工程指示 / 要求簡箋(E.I.)

工程指示編號：EI / 0825

工程名稱：觀塘 裕民坊

工程項目：廠用鋁摺件加工圖(Window Wall 百業 PEO3 位置)

名稱	鋁折件加工圖	制圖	吳禕瑜	2019-7-15	修改	A	
材料	3mm鋁板	復核			日期	2019.8.02	
顏色	UCT803649FXL-3(香檳金)	批准			圖號	J837-GW-VLB1

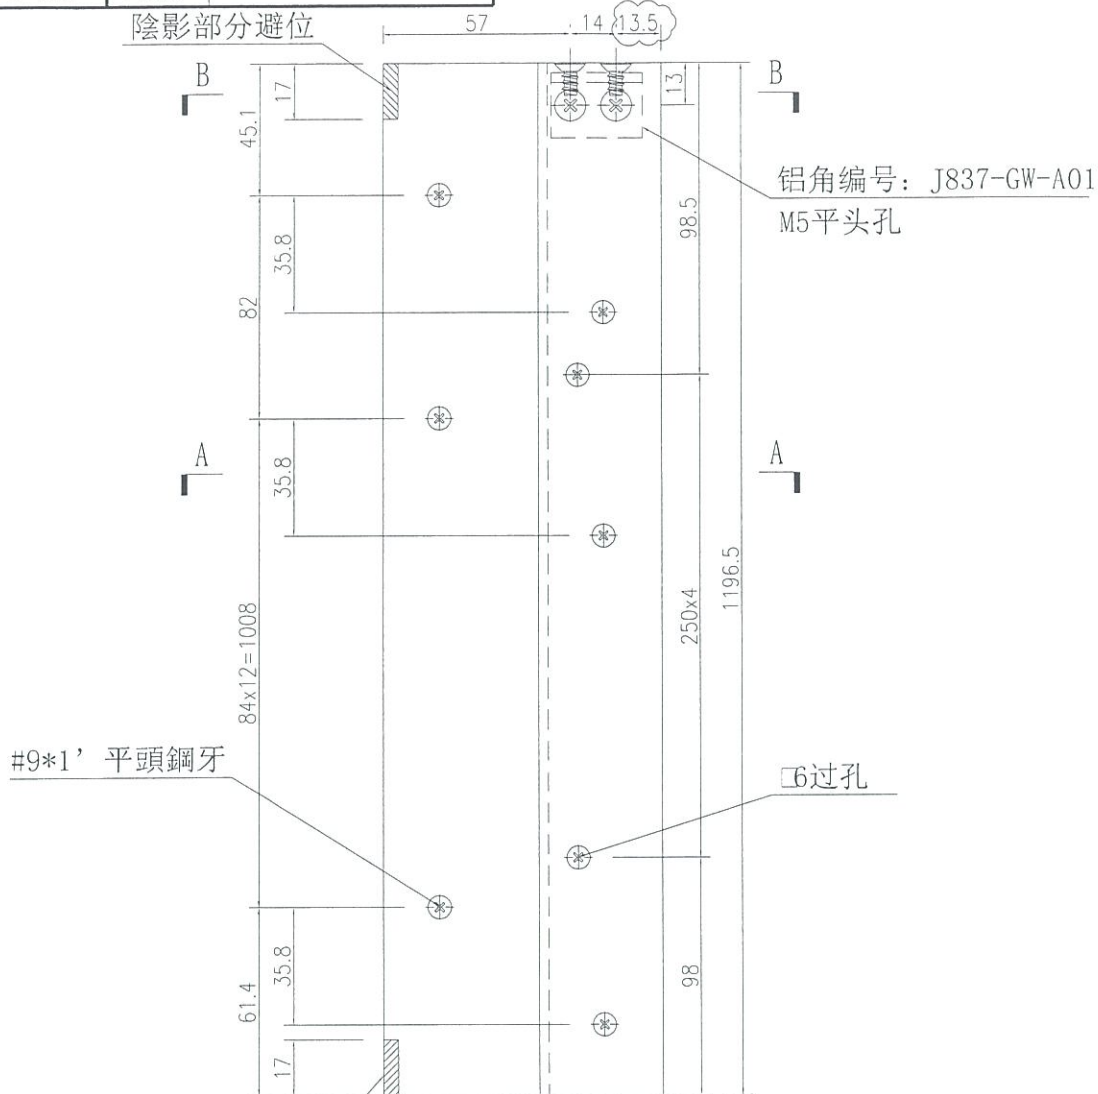
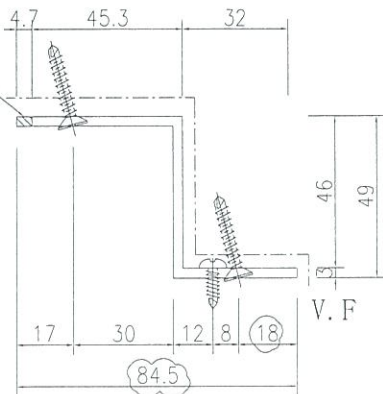
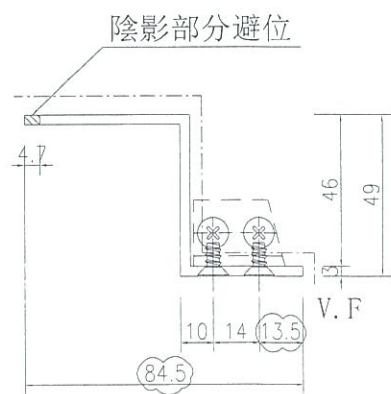
陰影部分避位

陰影部分避位

陰影部分避位

陰影部分避位
